ACTA DE APERTURA DEL SOBRE TRES EN EL PROCEDIMIENTO DE SUMINISTRO, INSTALACIÓN Y MANTENIMIENTO DE UN DECANTADOR CENTRÍFUGO PARA LA DESHIDRATACIÓN DE FANGOS EN LA ESTACIÓN DEPURADORA DE EL EJIDO.

Primero.- SUMINISTRO, INSTALACIÓN Y MANTENIMIENTO DE UN DECANTADOR CENTRÍFUGO PARA LA DESHIDRATACIÓN DE FANGOS EN LA ESTACIÓN DEPURADORA DE EL EJIDO

Análisis de la oferta técnica presentada por la empresa UTID

Figura 14. Dimensiones decanter

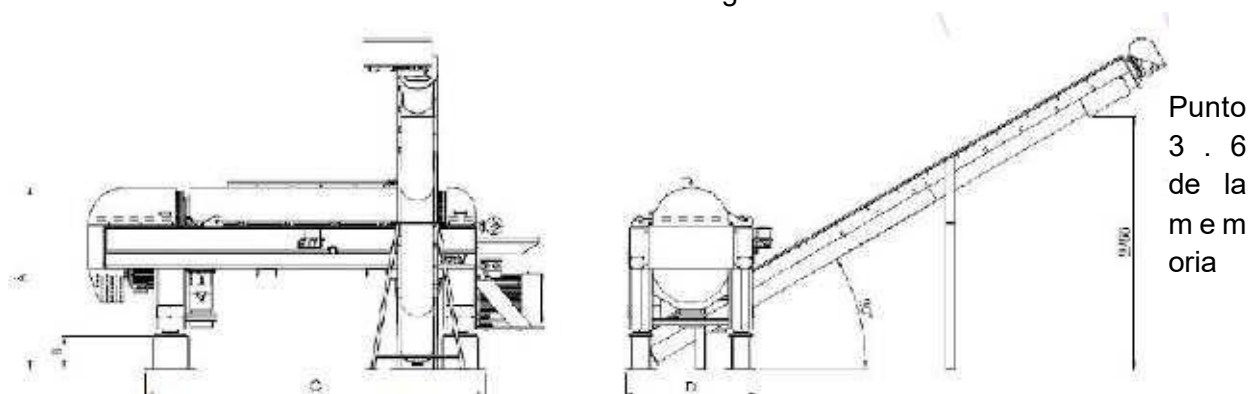
Destacar que uno de los requerimiento del pliego era indicar de forma expresa las cargas dinámicas y estáticas transmitidas por la máquina en operación a la estructura, según la oferta en el anexo nº1 se aporta el denominado plano layout cargas estáticas/dinámicas completamente inglés que indica las cargas nominales que genera la máquina, estáticas y dinámicas, pero la información es insuficiente (pto 3.7 y anexo 1), las cargas desde el punto de vista físico se reparten sobre cuatro apoyos de la máquina y para que esté correctamente expresada debe indicarse de forma independiente para cada una de ellas, no sólo en valor nominal si no debido a su naturaleza vectorial también la dirección de las fuerzas generadas.

Como puede observarse de los dos cuadros anteriores, no son congruentes los datos, si asumimos que en la memoria se indica un peso del decanter de 4.600Kg (4700kg con el sistema de conducción), en planos se indica una carga total estática de unos 3700kg, además no se aclara en ninguno de los dos casos si se trata con el equipo cargado o en vacío.

Figura 14. Dimensiones decanter

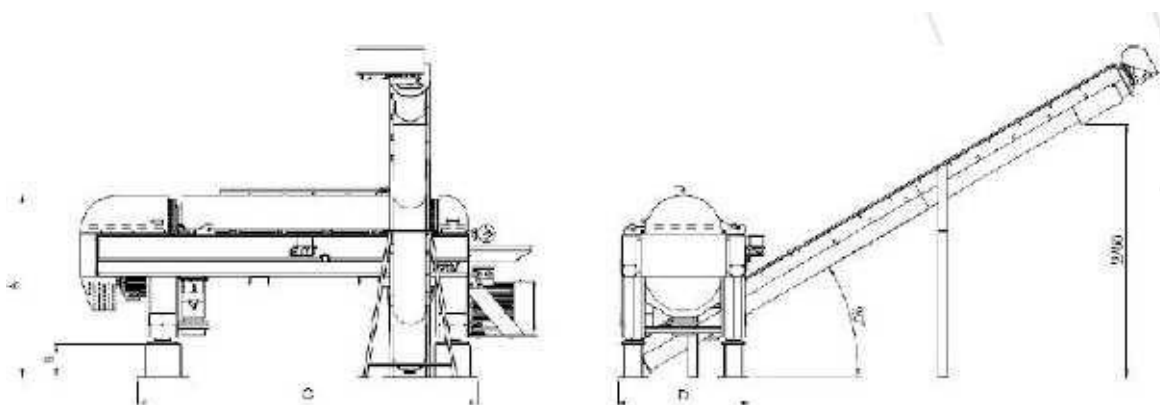
En cuanto a las dimensiones, el croquis aportado es insuficiente para identificar correctamente las acotaciones. El Plano del anexo-1 está acotado, pero de forma exacta ninguna de sus cotas coincide con las aportadas en el punto 3,6.

Figura 6. Piezas protección intercambiables en Carburo Tungsteno sinterizado

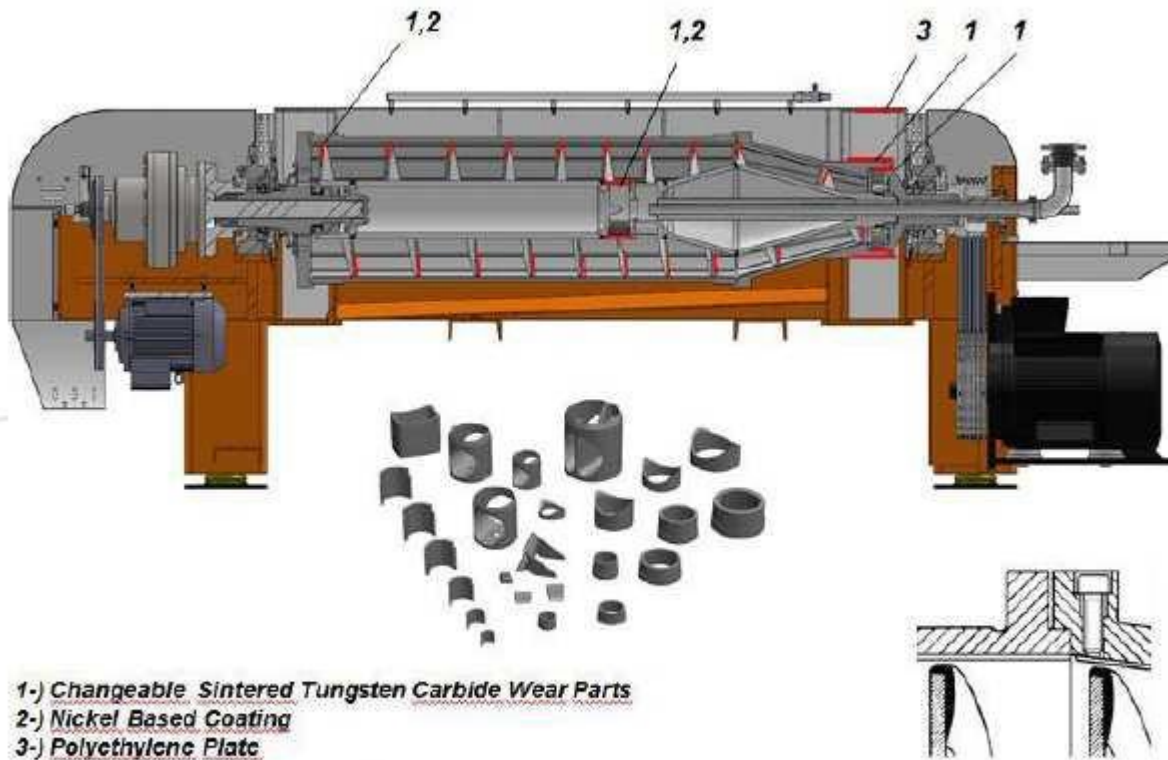
Respecto a los elementos protegidos contra el desgaste se indica que se utilizarán piezas de carburo de tungsteno sinterizado, la única información que se proporciona es una figura en inglés:

Pero no se indican qué elementos concretos están protegidos con esta tecnología, sólo se puede intuir que se trata de los bordes de ataque del tornillo sin fin, pero no se identifican el resto de elementos.
